**AVIS RELATIF À LA PROTECTION
CONTRE LES EVENTUELS EFFETS NOCIFS ET NUISANCES
PROVOQUÉS PAR LES RAYONNEMENTS NON IONISANTS
GÉNÉRÉS PAR DES ANTENNES ÉMETTRICES STATIONNAIRES**

Commune : BRAINE-L'ALLEUD - Exploitant : PROXIMUS

Référence exploitant : 02GLL_01

Rapport n° 4537 / 2023

Figure 1 : Vue en plan des lieux de séjour et des points de contrôle

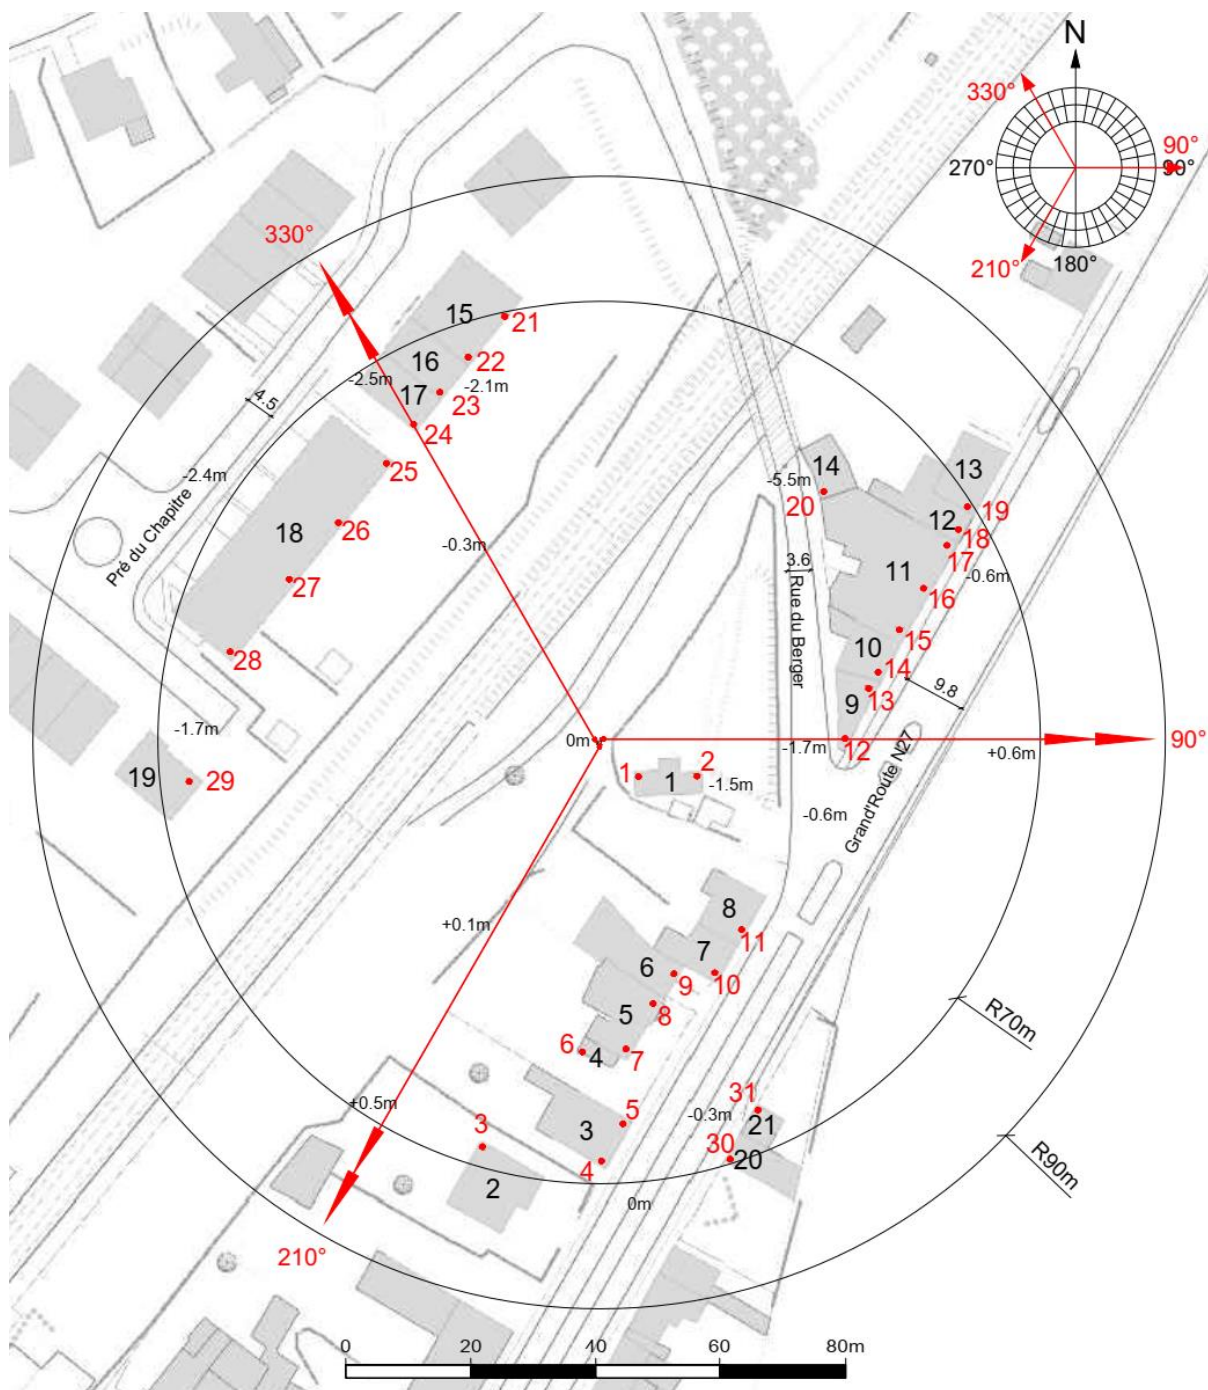
- le numéro du point de contrôle repris sur un des plans de la figure 1;
- le numéro du LS dans lequel se trouve le point de contrôle de la 1^{ère} colonne ;
- l'atténuation d'obstacle prise en compte pour le calcul de l'indice d'exposition dans le LS ;
- le résultat du calcul de l'indice d'exposition.

En ce qui concerne les antennes de l'installation mentionnées dans le tableau 1, la distance maximale à laquelle la limite pourrait être atteinte, à l'extérieur, est égale à 82,6 m. S'il n'y a pas de LS à une distance inférieure, les antennes respectent forcément la limite d'immission.

Dans le cas des LS situés à l'intérieur des bâtiments, une atténuation d'obstacle est prise en compte et il en résulte que la distance maximale à laquelle la limite pourrait être atteinte se réduit à 58,5 m.

Les résultats de l'évaluation décrite au paragraphe 4 indiquent que les antennes émettrices stationnaires de l'installation faisant l'objet du présent avis ne produisent pas, dans un lieu de séjour, un rayonnement électromagnétique maximum supérieur aux limites fixées à l'article 4 du décret.

Figure 2 : Vue en plan des installations d'antennes dans un rayon de 300 mètres autour de l'installation faisant l'objet de la demande d'avis

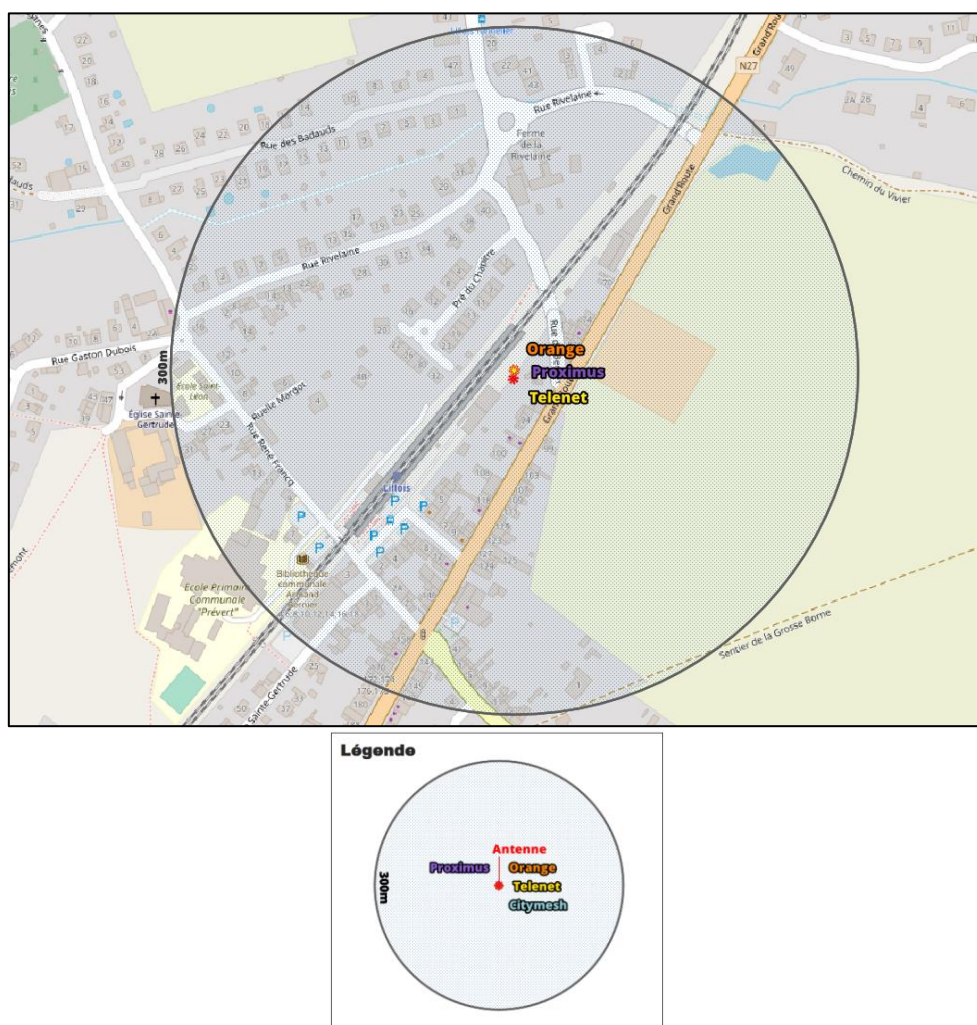
Le plan en projection verticale de la figure 2 indique la localisation des antennes actives éventuelles visées par le décret et situées dans un rayon de 300 mètres autour de l'installation référencée dans le paragraphe 2. Les données de localisation de ces antennes et les avis correspondant sont accessibles via le cadastre en ligne des antennes émettrices stationnaires⁶.

Compte tenu du nombre d'installations localisées dans la figure 2, il apparaît que l'intensité du rayonnement électromagnétique généré, dans les lieux de séjour situés à proximité de l'installation référencée dans le paragraphe 2, par l'ensemble des antennes émettrices stationnaires de l'ensemble des exploitants du même site d'antennes émettrices stationnaires respecte la limite fixée à l'article 4, § 2 du décret.
